高雄市都市計畫委員會 114 年 6 月 18 日第 132 次會議紀錄

第一案：變更大社都市計畫(配合國道7號高雄路段新建工程)案、變更高雄市仁武都市計畫(配合國道7號高雄路段新建工程)案、變更澄清湖特定區計畫(配合國道7號高雄路段新建工程)案、變更鳥松(仁美地區)都市計畫(配合國道7號高雄路段新建工程)案、變更大寮都市計畫(配合國道7號高雄路段新建工程)案、變更大坪頂特定區主要計畫(配合國道7號高雄路段新建工程)案、變更高雄市大坪頂以東地區主要計畫(配合國道7號高雄路段新建工程)案、變更原高雄市主要計畫(配合國道7號高雄路段新建工程)案、變更澄清湖特定區計畫(仁武產業園區)細部計畫(配合國道7號高雄路段新建工程)案、變更高雄市高坪特定區細部計畫(配合國道7號高雄路段新建工程)案、變更大寮都市計畫(鳳林四路以西國軍眷村土地)細部計畫(配合國道7號高雄路段新建工程)案

第二案：變更高雄市主要計畫(苓雅區)部分文教區為捷運開發區(配合高雄環狀輕軌 C34 站土地開發)案及擬定高雄市都市計畫(前金、新興、苓雅地區)捷運開發區細部計畫(配合高雄環狀輕軌 C34 站土地開發)案

第三案：擬定及變更高雄多功能經貿園區特定區細部計畫（第三次通盤檢討）並配合變更主要計畫（第一階段）案、擬定及變更高雄多功能經貿園區特定區細部計畫（第三次

審議案第三案：附圖二

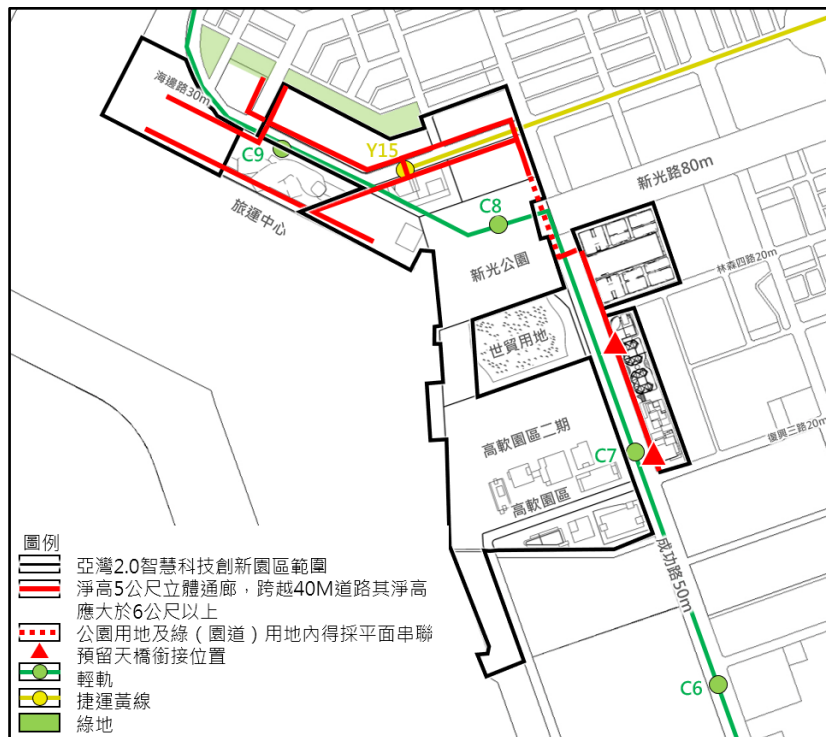
- 2、有關土地使用分區管制要點第 7 條原規定允許使用組別之第 47 組「高雄市促進產業發展自治條例所規定之策略性產業」，考量允許使用分區及條文訂定內容尚需釐清，故先予納入第二階段審議，請都發局、經發局研商後交由專案小組續行討論。
- 3、高雄港站及週邊舊港區鐵道線群與建物群範圍，同意依市府文化局建議，為利後續管用合一及配合文化景觀公告範圍，主要計畫商業區、公園用地變更為「文化景觀公園用地」，細部計畫第三種商業區、綠地用地、道路用地、公園用地（公 11、公 17）變更為「文化景觀公園用地」，並於土地使用分區管制要點增訂：「文化景觀公園用地之土地使用強度比照都市計畫法高雄市施行細則公園用地（超過 5 公頃建蔽率 12%、容積率 36%）規定，其土地及建築物使用則依文化資產保存法相關文化景觀之保存維護規定辦理」。
- 4、配合綠 2 用地變更為特定經貿核心專用區，為利亞灣 2.0 計畫區域立體連通系統串連，本案都市設計基準第 31 條，圖 9-4-2 立體連通系統設置位置示意圖修正詳後附圖二。

審議案第三案：附圖三

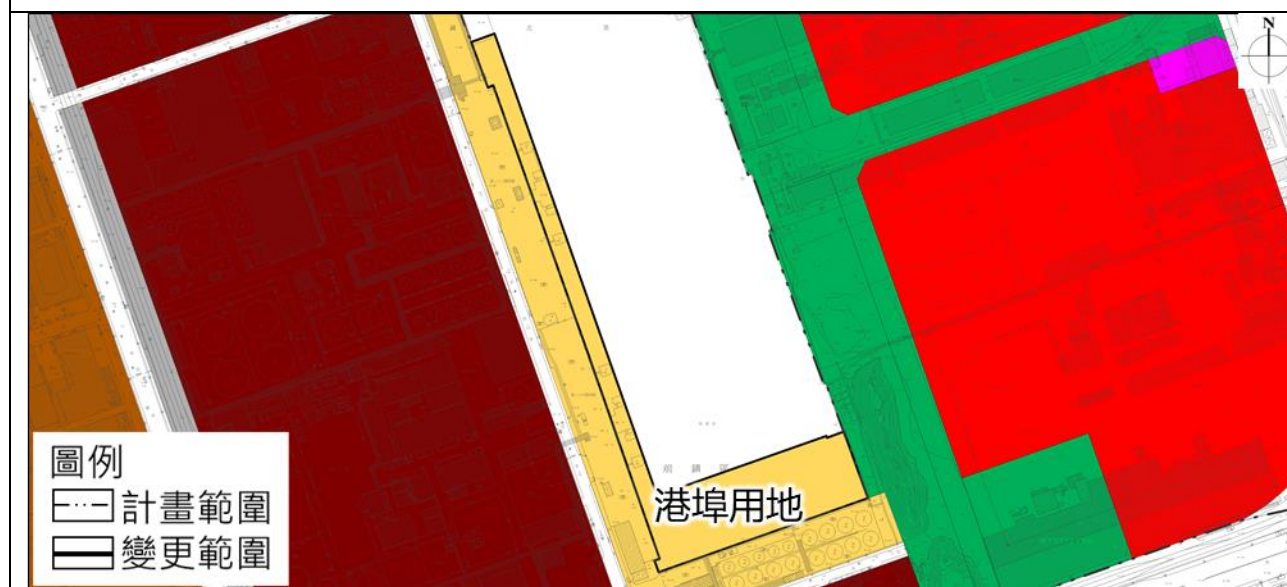
- (一) 因應 2050 淨零碳排政策，請於計畫書增訂本次檢討對應之淨零策略、具體執行措施(含開發應負擔社會環境責任)，必要時可評估就淨零策略另案辦理專案檢討。
- (二) 參考細部計畫陳情編號 5 新增主要計畫變更案，依行政院 111 年 11 月 18 日院臺交字第 1110034049 號核定之「高雄港#27~#28 碼頭改建工程」重大建設，為利港區使用及加速整體發展，擴大主要計畫範圍並擬定為港埠用地(詳後附圖三)。
- (三) 規劃單位依第4次專案小組會議建議意見，參考原高雄市主要計畫與細部計畫劃設原則，重新檢討本計畫區主要計畫、細部計畫公共設施用地區分，同意將主要計畫綠2、綠5、綠7、廣1、廣2、公5、公13、公16用地，調整為細部計畫公共設施用地，其主要計畫則參考鄰近分區分別變更為特定經貿核心專用區、科技產業專用區、商業區。
- (四) 綠2用地及高雄港站變更內容：
 - 1、綠 2 用地位於多功能經貿園區特定區核心地區，毗鄰特定經貿核心專用區及特定文化休閒專用區，具有地標建築基地條件，故主要計畫部分綠地用地變更為特定經貿核心專用區，細部計畫綠地用地(綠 2)變更為第一種特定經貿核心專用區(附)(特貿 1(附))，應負擔回饋比例為 51.64%，應提供或捐贈變更範圍內土地予高雄市政府。依據 114 年 2 月 20 日綠 2 用地變更案專案小組會議紀錄，以下同意納入本計畫區土地使用分區管制要點及都市設計基準：
 - (1)變更後之第一種特定經貿核心專用區，其土地使用容許使用項目，比照亞灣 2.0 計畫周邊基地允許部分樓地板面積作住宅使用。
 - (2)為呼應中央淨零碳排政策，未來開發建築基地須符合綠建築銀級以上或建築能效 E+以上。

審議案第三案：附圖四

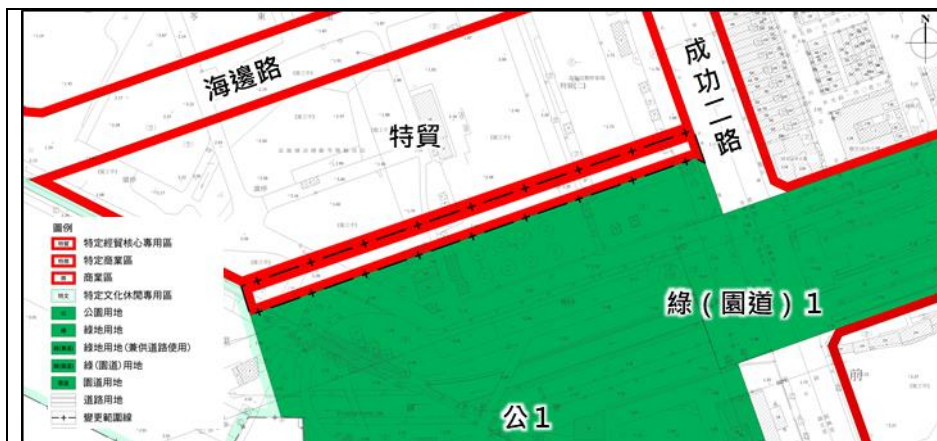
2165、 2168、 2267、 2266)	第三種 特定倉 儲轉運 專用區 (特倉 3A、特 倉3B) 12.68公 頃	第三種 科技產 業專用 區 (科專 3A、3B) 12.68公 頃			
6	計畫面 積	土地使用分區及 公共設施用地計 畫面積修正 (詳本章第三節)		都市計畫圖數值化測量後，造成重新校核之計畫面積與原公告計畫面積不一致，故依數值化量測校核成果，修正原公告計畫面積數字，不涉及原計畫內容變更，且原分區界線無變動。	除配合變更 內容修正面 積外，其餘 照案通過。	照專案小組 建議意見通 過。
7	205兵工 廠區段 徵收區 (2368、 2467、 2468)	綠地用 地 (綠7) 0.30公 頃	特定經 貿核心 專用區 (特貿 6C) 0.30公 頃	依民國111年5月20日「變更高雄多功能經貿園區特定區細部計畫(第三次通盤檢討)案」機關協調會決議： 1. 為利205廠區內特貿六C土地有效利用，以面積不變原則下，將綠7南側部分土地調整至70期重劃區公園用地西側之特貿六土地，以利各區塊土地完整使用。 2. 為保障205工廠區段徵收區內合法建物及籬子內舊部落地區通行問題，故保留凱得街維持通行，惟考量原凱得街之開闢及沿街生活環境品質，調整為10米寬計畫道路。	照案通過。	照專案小組 建議意見通 過。
		特定經 貿核心 專用區 (特貿 6C) 0.12公 頃	公園用 地 (公10) 0.12公 頃			
		特定經 貿核心 專用區 (特貿六 C) 0.18	道路用 地 0.18公 頃			
		綠地用 地 (綠7) <0.01公 頃	道路用 地 <0.01公 頃			
8	新光公 園 北側 (2169)	公園用 地 0.40公 頃	道路用 地 0.40公 頃	為利成功路以西之東西向串聯，考量亞灣2.0特文4及特貿2開發後交通動線規劃及串聯碼頭運補動線等實際使用需求，劃設15米計畫道路，串聯21號碼頭及成功路。	同意依113 年3月20日 本計畫區交 通規劃機關 協調會決議 ，為保留 未來道路工 程設計彈	照專案小組 建議意見通 過。

性，將部分公1用地變更為園道用地(詳後附圖四)。	
9	成功特殊學校(2168)	特殊學校用地0.28公頃	綠地用地0.28公頃	依112年7月19日召開之高雄市立成功特殊教育學校資源改善、出入動線及綠帶認養事宜會議，成功特殊學校用地西側365公尺狹長土地經成功特殊學校確認已無使用需求，考量現況有植樹綠化、排水及步道等，為長期環境維護需要，變更學校用地為綠地用地。	照案通過。	照專案小組建議意見通過。
10	第88期重劃區廣停10(2266、2366)	廣場兼停車場用地0.50公頃	停車場用地0.50公頃	依高市交停工字第10941157400號函及民國111年5月20日「變更高雄多功能經貿園區特定區細部計畫(第三次通盤檢討)案」機關協調會，為符合管理機關管用合一及本市日照中心政策之多目標使用，變更廣場兼停車場用地為停車場用地。	照案通過。	照專案小組建議意見通過。
11	中島及擴建路以北(2165、2066、2067)	港埠用地0.87公頃	道路用地0.87公頃	依民國112年4月17日臺灣港務股份有限公司高雄分公司高港港字第1126591218號函，考量前鎮區興邦段227-4及361地號等兩筆土地坐落於大華一路，應屬於公眾通行之道路，惟現為港埠用地及鐵路用地，後配合商港範圍調整劃出，故變更港埠用地及鐵道用地為道路用地。	原則同意照案通過，另鐵路用地原線使用，請規劃單位於本案提大會審議前，與台鐵公司、捷運局確認是否已無使用需求。	鐵路用地原為台鐵臨港線使用，經確認台鐵公司、捷運局確認無使用需求，故原則同意照案通過。
12	鼓山漁市場、高港站周邊(1770)	第二種特定文化休閒專用區0.18公頃	第二種特定文化休閒專用區0.18公頃	配合商港範圍調整後第二種特定文化休閒專用區(鼓山漁市場、高港站周邊)私有土地已自港區別除，應恢復為原擬定都市計畫之使用(商業用地)，爰將前開私有地劃出調整為第二種特定文化休閒專用區(特文2-1)、調整土地使用管制規定並免負擔回饋。	照案通過。	照專案小組建議意見通過。
13	防災計畫	調整部分綠園道與公園、綠地為臨時避難場所與緊急避難通道。		配合防災規劃與歷次都市計畫變更公共設施用地調整，調整防災計畫內容。	考量未涉及變更內容，故不列入實質變更案，納入計畫書內表述即可。	照專案小組建議意見通過。
